Nábřeží řeky Svatky - Realizace protipovodňových opatření
města Brna – etapy VII a VIII (ORG 5344)

ZMĚNOVÝ LIST

ZL 29

- ZM 010 Úprava mobilního hrazení u lávky Táborského

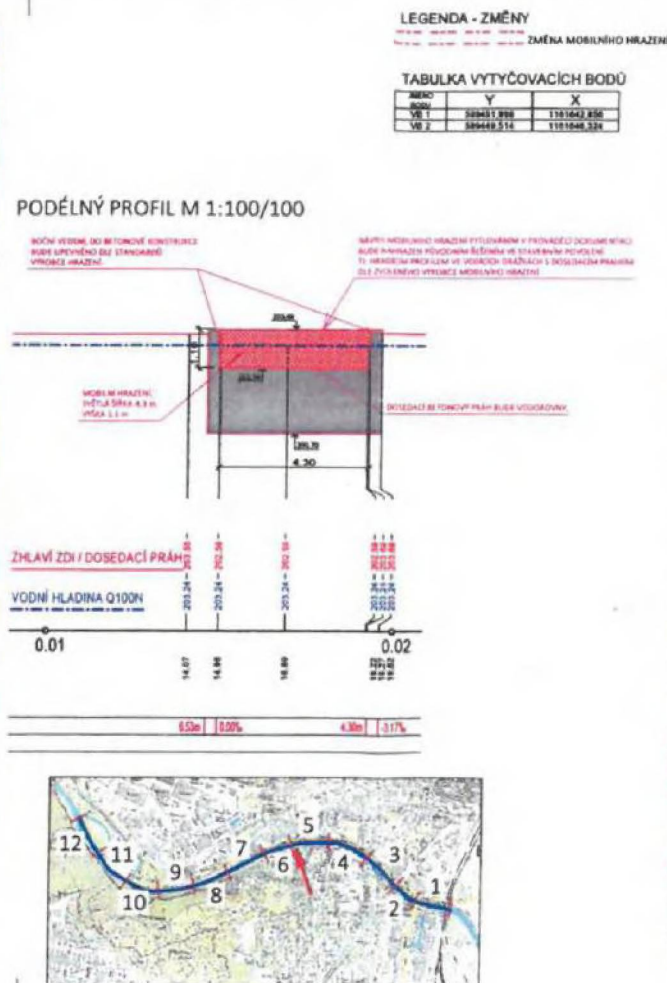
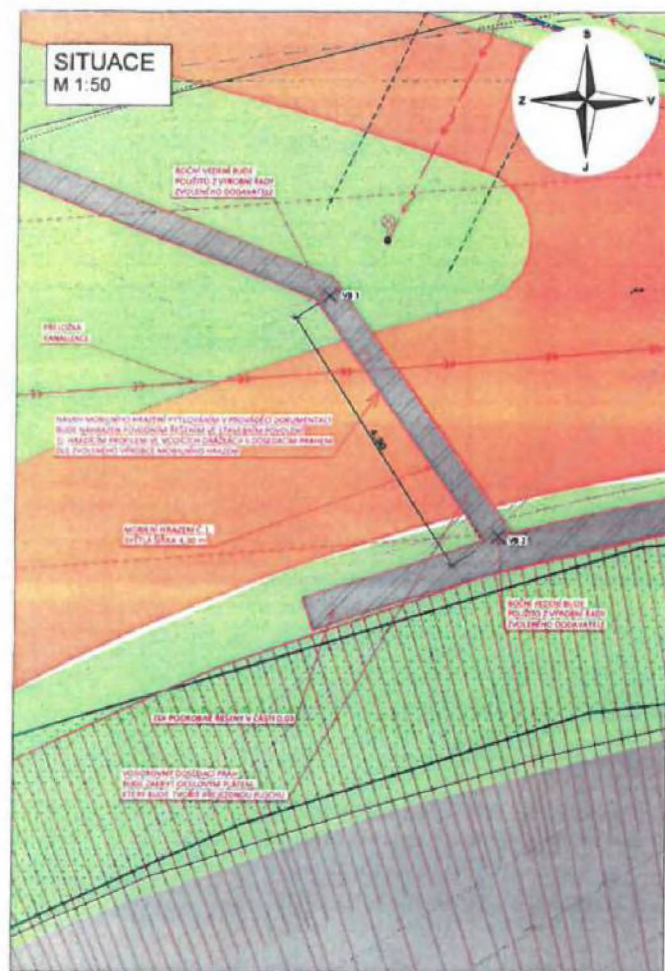
Mobilní hrazení Tábořského sestává z bočního vedení a dosedacího prahu trvale zabudovaných do navazující betonové stěny. Do tohoto rámu jsou vkládány mobilní hliníkové hradicí prvky. **Veškeré prvky mobilního hrazení (boční vedení, dosedací práh, hradicí prvky, sloupek, kotvení, přítlak, apod.), budou dodány jedním dodavatelem a následně zabudovány do trvalých konstrukcí. Veškeré práce se musí řídit technickými a technologickými postupy vybraného dodavatele mobilního hrazení.**

Osazení pevných částí hrazení (boční vedení, dosedací práh) bude provedeno do navazující betonové stěny (D.03). Vnitřní rozměry zahrazované plochy jsou dl. 4,30 m, h 1,1 m.

Boční vedení je tvořeno ocelovým U-profilem s vertikálně vloženým těsněním z EPDM pryže. V době, kdy nejsou namontovány mobilní hradicí prvky, bude boční vedení zakryto typizovaným plechem výrobce mobilního hrazení.

U-profilů bočního vedení a dosedací práh budou osazeny do konstrukcí zdí při betonáži.

Dodatečné osazení není přípustné.

Kotvení zabudovaných prvků mobilního hrazení bude provedeno dle konkrétního výrobce systému.

Stezka v místě dosedacího prahu bude vyspádována no nivelety dosedacího prahu.

PŘÍKLAD OSAZENÍ MOBILNÍHO HRAZENÍ
M 1:50

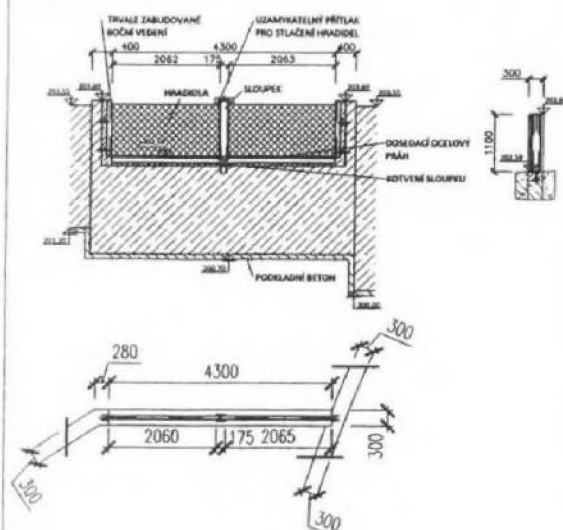
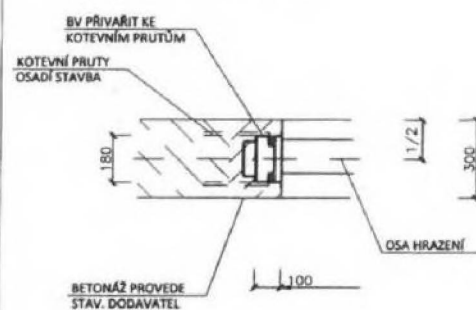
Příklad použitého mobilního hrazení je uveden v příloze D.02 Výkres tvaru mobilního hrazení.
